RESOLUCIÓN N°

POR MEDIO DE LA CUAL SE NIEGA UN PERMISO DE VERTIMIENTOS Y SE ADOPTAN OTRAS DISPOSICIONES

- a) Descripción del proyecto: el proyecto denominado “**CALMO MÉNSULA**” se localiza en los predios identificados con FMI Nos. 017-28125, 017-13047 y 017-23439, ubicados en la vereda Santa Elena del municipio de El Retiro, Antioquia. El desarrollo está conformado por cuatro (4) torres de apartamentos, para un total de 131 unidades habitacionales.

Diagrama general de los sistemas de tratamiento de aguas residuales:

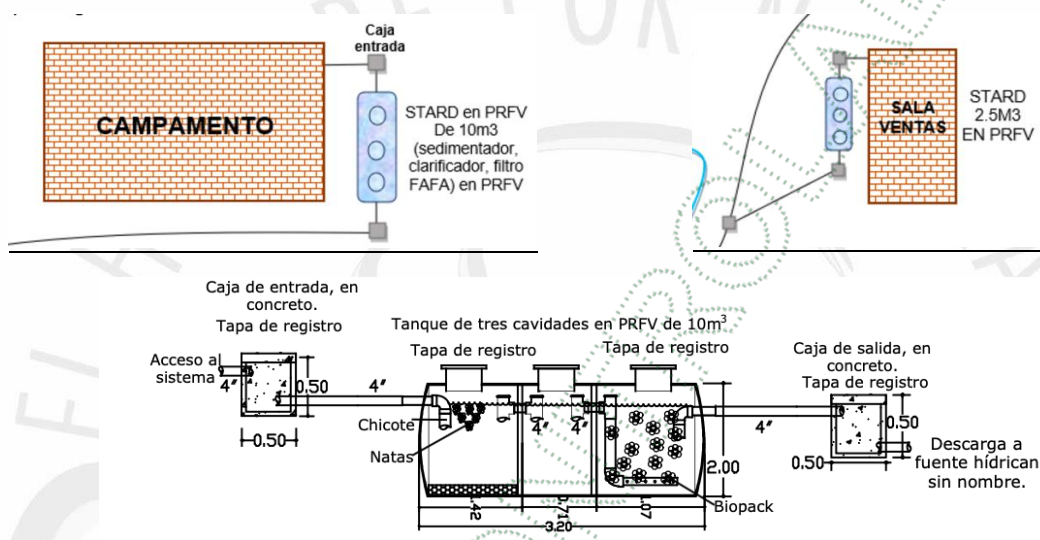
- ✓ STARD campamento: No cumple la norma de vertimientos para los parámetros DQO y DBO₅, conforme al artículo 8 de la Resolución 0631 de 2015, con porcentajes de incumplimiento del 153 % para DQO y 98 % para DBO₅.
- ✓ STARD sala de ventas: No cumple la norma de vertimientos para los parámetros DQO y DBO₅, con porcentajes de incumplimiento del 298 % para DQO y 340 % para DBO₅, respectivamente.

No obstante, los avances presentados no permiten demostrar la efectividad de las medidas implementadas frente a los incumplimientos que dieron origen al plan, toda vez que no se aportan resultados de una nueva caracterización que permitan verificar la reducción de las concentraciones de DBO₅ y DQO, determinar las eficiencias de remoción alcanzadas y acreditar el cumplimiento de los límites máximos permisibles establecidos en la Resolución 0631 de 2015. Asimismo, algunas de las actividades relevantes para la optimización y seguimiento de los sistemas, como la extracción de lodos y la caracterización del vertimiento, se reportan aún en programación.

En consecuencia, no se encuentra técnicamente demostrado que los STARD propuestos e implementados tengan la capacidad de garantizar el cumplimiento de la norma de vertimientos. Si bien se evidencian avances parciales en la ejecución del plan, estos no acreditan que las medidas adoptadas hayan corregido las deficiencias en la remoción de carga orgánica identificadas en la caracterización disponible, ni se demuestra que la tecnología de tratamiento actualmente implementada resulte suficiente para alcanzar los límites máximos permisibles de DBO₅ y DQO. Por tanto, persiste la incertidumbre respecto de la eficiencia y suficiencia de los sistemas de tratamiento para garantizar la calidad requerida del efluente.

Comparación con los aforos realizados en la fuente

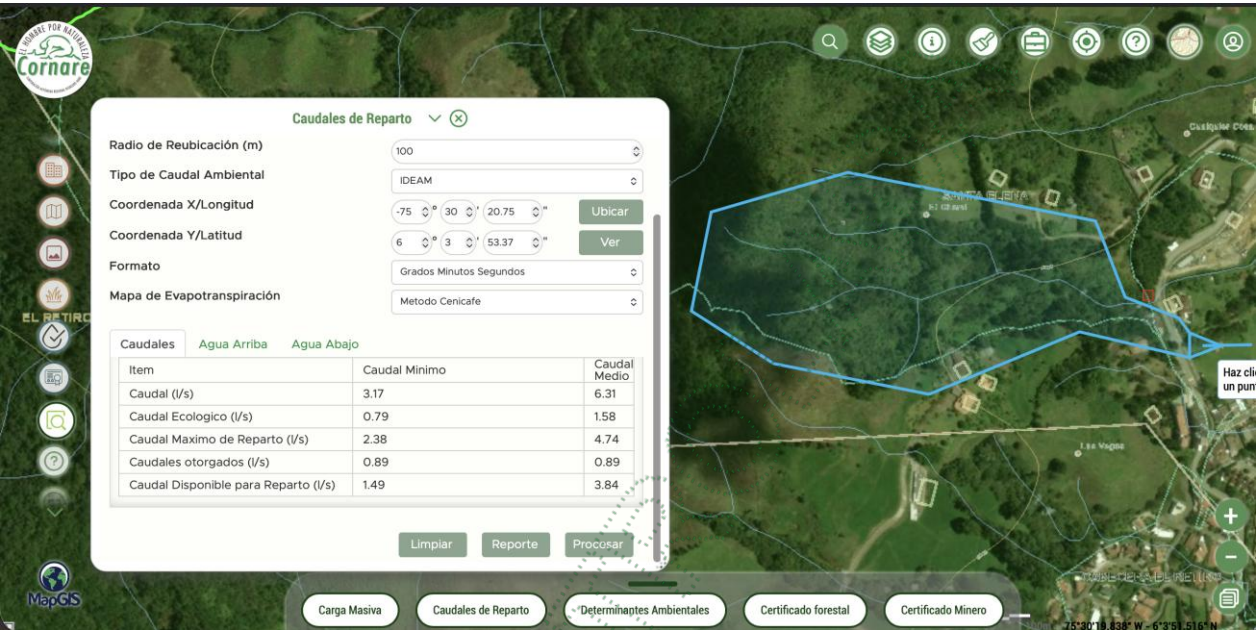
Adicionalmente, durante la campaña de monitoreo realizada el 08 de septiembre de 2025 se efectuaron aforos directamente sobre la fuente receptora, obteniéndose caudales instantáneos de 0.00050 m³/s aguas arriba, 0.00057 m³/s en el punto de vertimiento y 0.00056 m³/s aguas abajo, para un caudal promedio de 0.00054 m³/s (0.54 L/s).

Al comparar estos resultados con los caudales obtenidos mediante el estudio hidrológico, **se evidencia una diferencia sustancial: el caudal mínimo estimado de 0.2 m³/s (200 L/s) resulta aproximadamente 370 veces superior al caudal promedio aforado, mientras que el caudal medio de 4.5 m³/s (4,500 L/s) resulta aproximadamente 8,333 veces superior.**

Si bien un aforo puntual no necesariamente debe coincidir con los caudales medio o mínimo obtenidos mediante métodos hidrológicos, **la magnitud de las diferencias identificadas, sumada a la insuficiente trazabilidad y sustentación de la información hidrológica**

utilizada, no permite establecer con suficiente certeza técnica la representatividad de los caudales determinados para la FSN.
